臺南市「建築執照建築法令複核小組」第五次會議會議記錄

時間：一〇〇年九月二日（星期五）上午九時三十分

圖例一

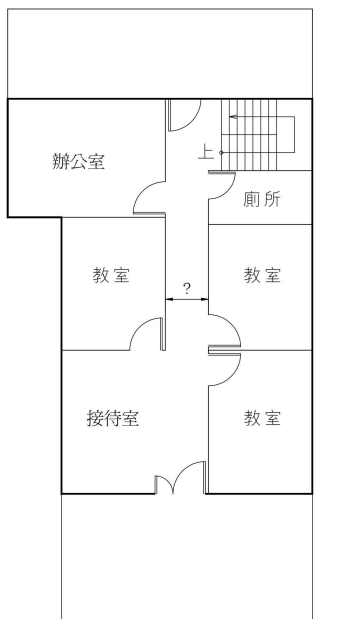
提案一：依建築技術規則建築設計施工編第 92 條「走廊之設置」規定，表列之第一組，關於 D5 供教室使用部份，走廊二側有居室者需 2.4m 以上，其他走廊需 1.8m 以上，如下列圖例一、圖例二、圖例三，應留設走廊寬度為何？請釋示。(提案人：台南市建築師公會)

- 決議：圖例一：僅一側有居室面向走廊開口出入者，走廊寬 180cm。
 圖例二：兩側有居室，且面向走廊開口出入者，走廊寬應 240cm。
 圖例三：其他走廊(含非居室)寬度須 180cm。

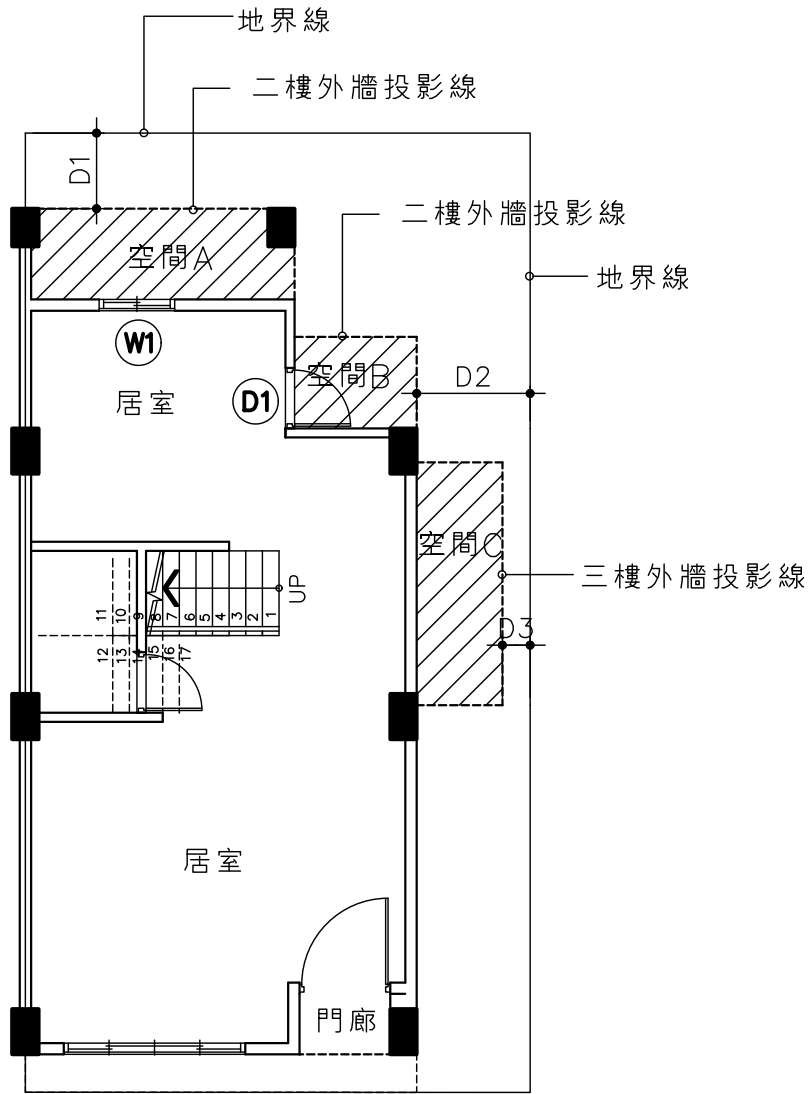
提案三：有關建築基地不須設置法定騎樓，是否須退縮 25cm 建築研議。（提案人：台南市建築師公會）

說明：目前相關法令除騎樓需退縮 25cm 建築外，並無相關規定。

建議：除騎樓依規定退縮建築外，未放置騎樓者，不另要求退縮。

決議：無法源規定，故不須留設法定騎樓者，免退縮 25cm。

附件一

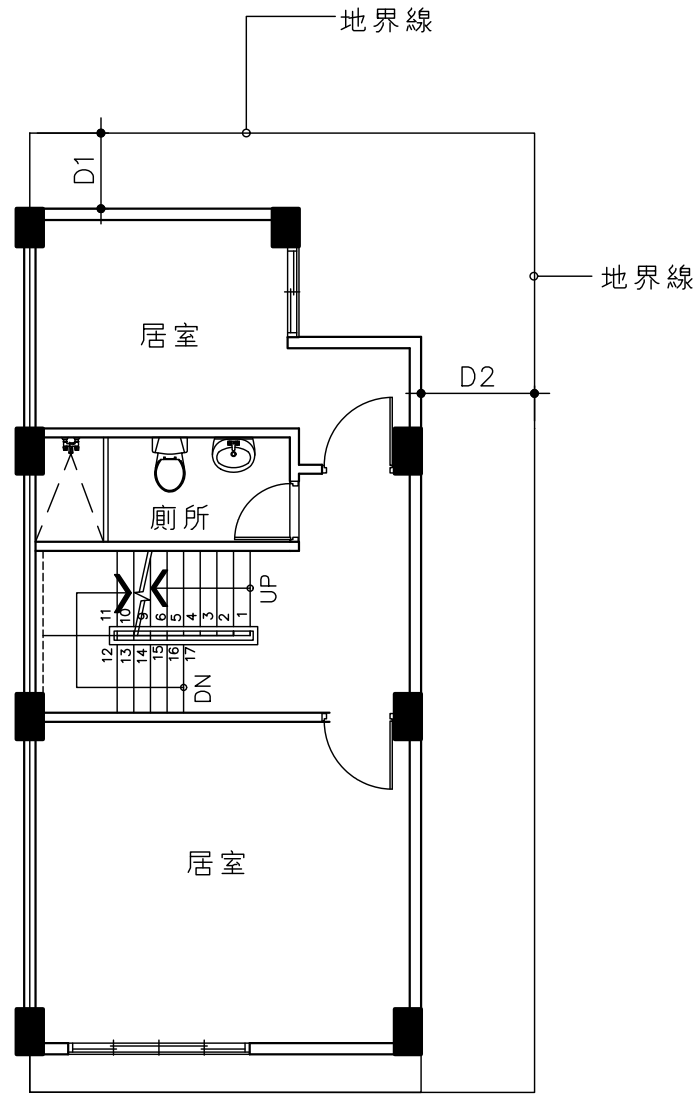
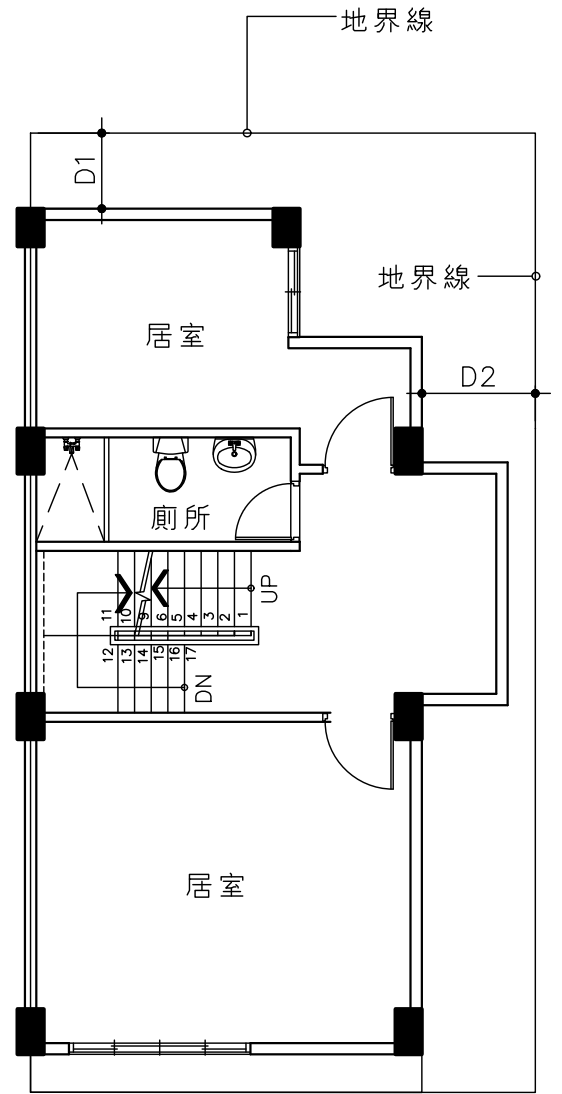
提案一：有關避難層以上樓層之室內空間投影於避難層區劃中心線以外之投影面積，該部分投影面積、空間名稱標示及是否需檢討適用建築技術規則建築設計施工編(以下簡稱本編)第 45 條有關門窗開口規定疑義，詳如說明，提請討論。(提案人：臺南縣建築師公會)

一、如附件一所示，空間 A 係屬 2 樓(或以上樓層?)室內空間投影，避難層外牆中心線面臨空間 A 開設 W1 窗戶，唯不得通行出入；另空間 A 面臨地界線距離 $D1 < 1M$ ，則空間 A 用途名稱應標示為何，是否需檢討適用本編第 45 條有關門窗開口規定。

二、如附件一所示，空間 B 係屬 2 樓(或以上樓層?)室內空間投影，避難層外牆中心線面臨空間 B 開設門扇，可通行出入；另空間 B 面臨地界線距離 $D2 < 1M$ ，則空間 B 用途名稱應標示為何，是否需檢討適用本編第 45 條有關門窗開口規定。

三、如附件一所示，空間 C 係屬 2 樓(或以上樓層?)室內空間投影，避難層外牆中心線面臨空間 C 未開設門窗；另空間 C 面臨地界線距離 $D3 < 1M$ ，則空間 C 用途名稱應標示為何，是否需檢討適用本編第 45 條有關門窗開口規定。

一、空間 A、B、C 均計入門廊面積檢討。

二、空間 A、B、C 係以建築物實際外牆檢討本編第 45 條之規定(非以貳層以上外牆投影線檢討)。

三、空間 A、B、C 之四周外緣，除結構柱(或剪力牆)、管道間及檢討防火區劃之翼牆(含分戶牆)以外，不得設置外牆

附件二

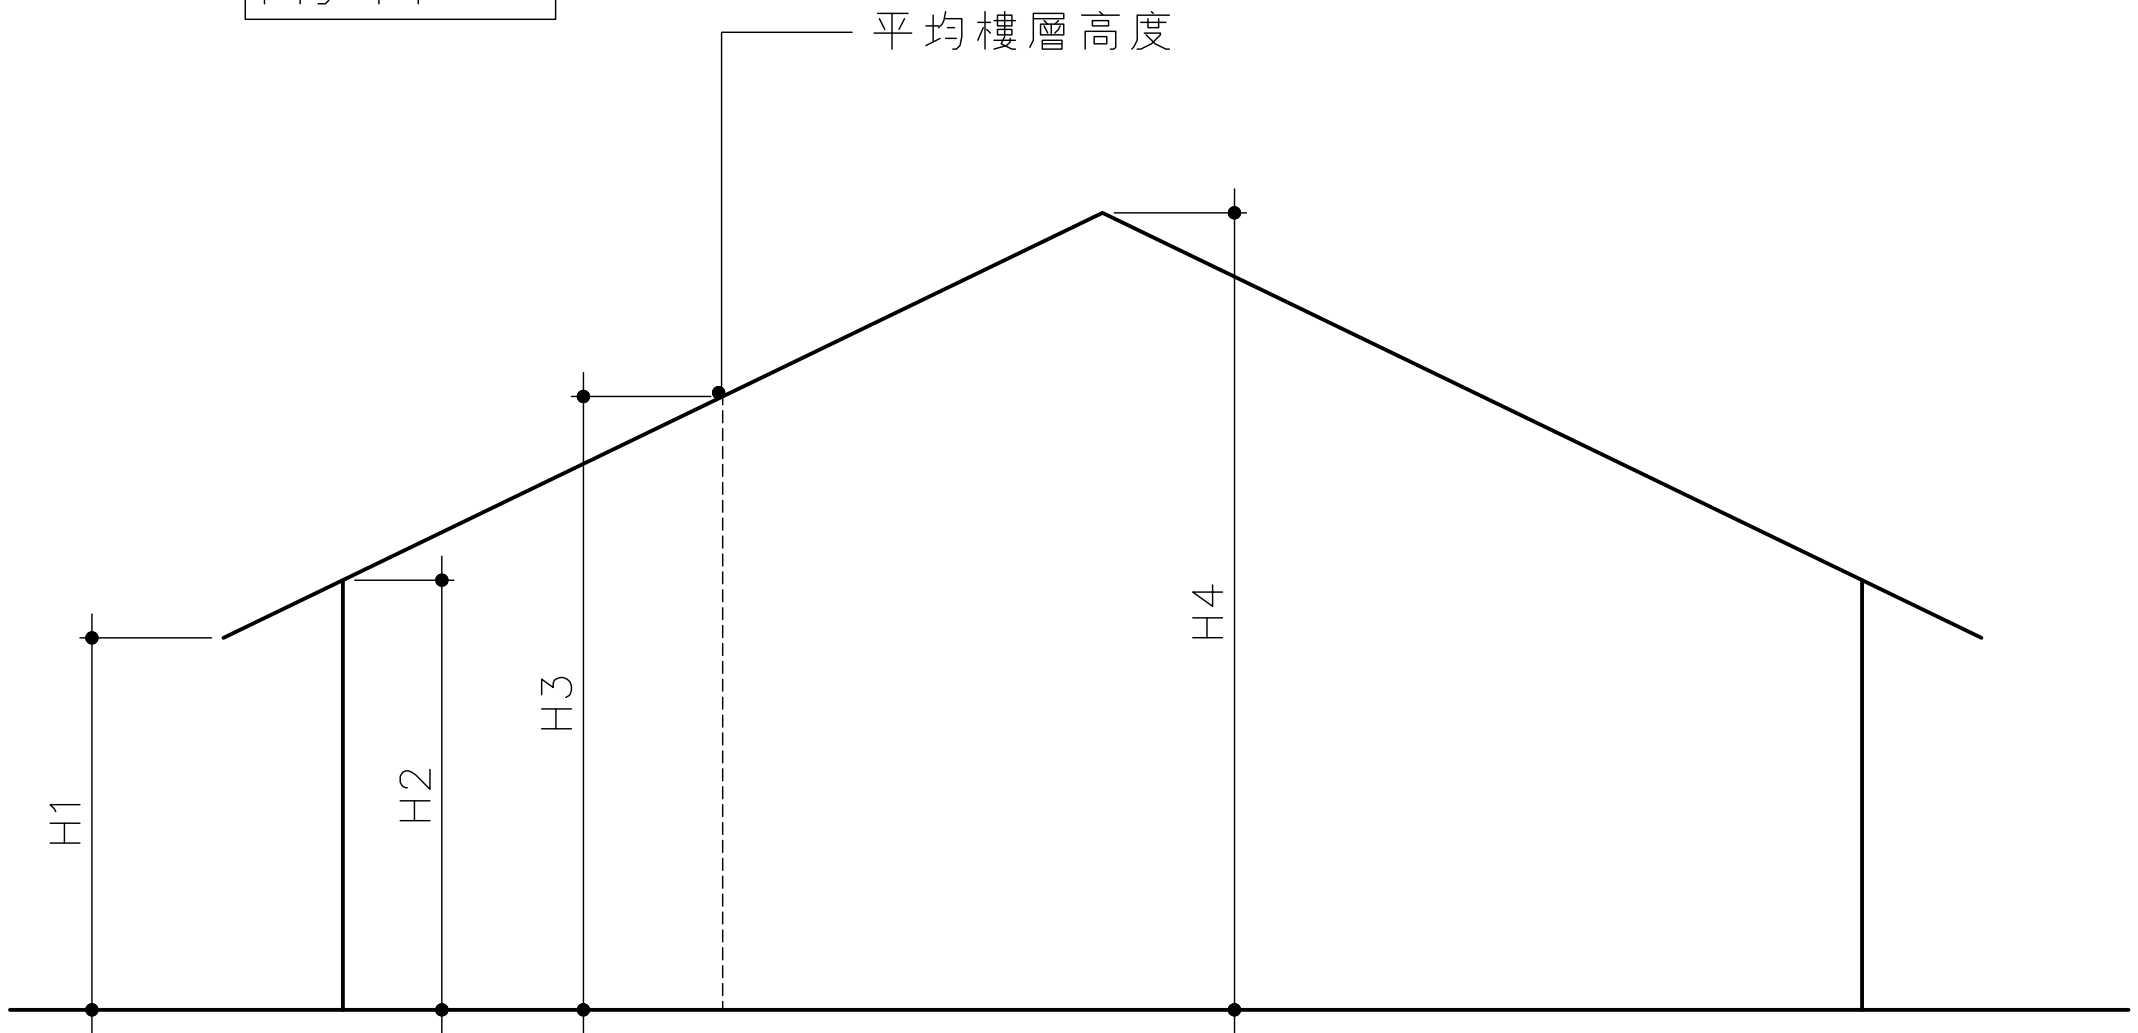
提案二：建築物申請增(修、改)建或室內裝修時，有關綠建材使用率計算係以建築物全部室內空間總表面積 30% 計算，或應以實際有施做室內裝修材料部位之總表面積 30% 計算，相關計算疑義詳如說明，提請討論。(提案人：臺南縣建築師公會)

說明：如附件二圖例之室內空間僅施做室內分間牆，並未涉及天花板、地板及現有牆面之裝修行為；依本編第 321 條規定，倘綠建材使用率之計算係以全部室內空間總表面積(室內裝修材料及樓地板材料總面

積)30%計算，將很難達到法定標準。

決議：建築物申請增(修、改)建或室內裝修時，有關綠建材使用率計算以實際有施做室內裝修材料部位之總表面積 30%計算。

附件四

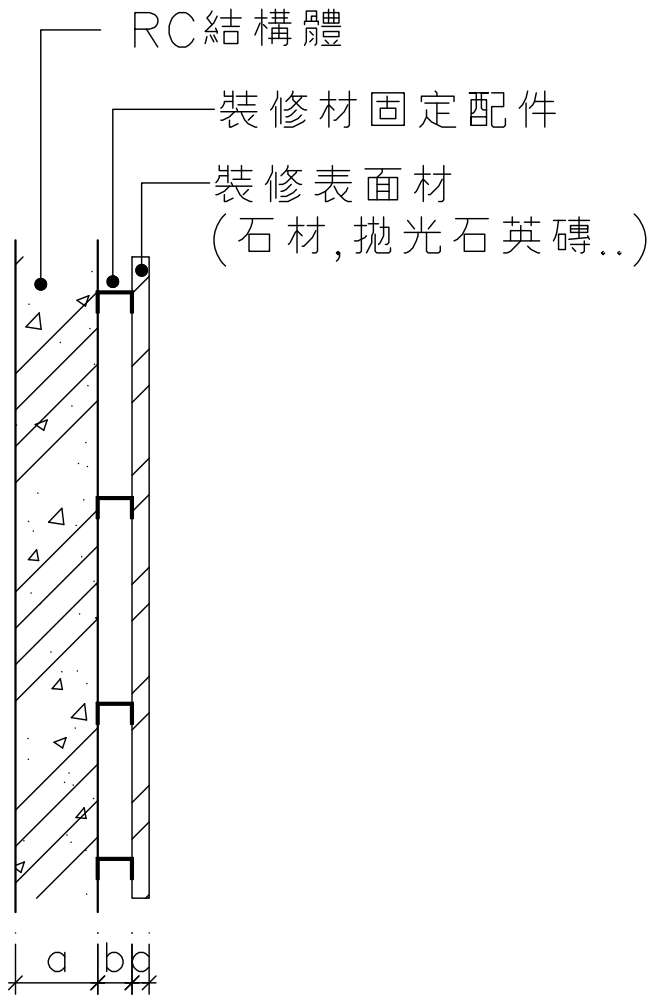
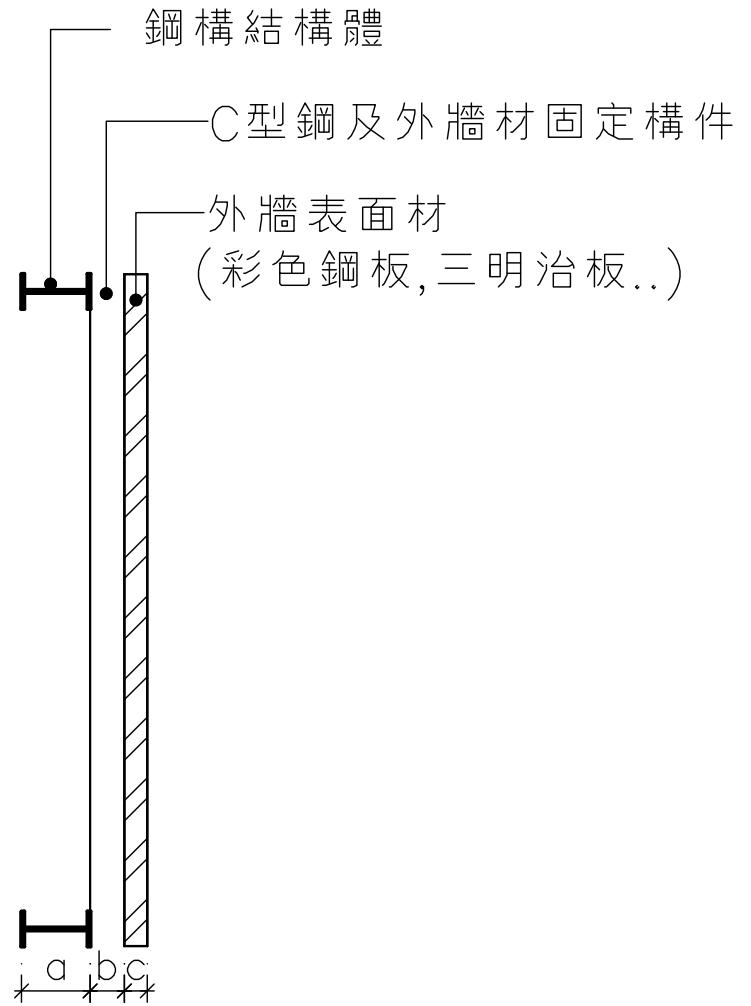
一、依附件四圖例所示，構造 A 結構體如為 RC，如外牆表面材採用乾掛方式，則外牆之牆心厚度應為 $a/2$ 或 $(a+b+c)/2$ ？

二、構造 B 結構體如為鋼構結構體，如外牆材表面採用三明治板或預鑄混凝土外牆，則外牆之牆心厚度應為 $(b+c)/2$ 或為 $c/2$ ？

一、構造 A 之牆心計算為 $a/2$ ；構造 B 之牆心為 $(b+c)/2$ 。

二、構造 A 表面之裝修材其厚度較厚，如於竣工尺寸量測時將造成超過竣工誤差之情事，設計人應於建築圖說中標註裝修材厚度，俾供竣工查驗依據。
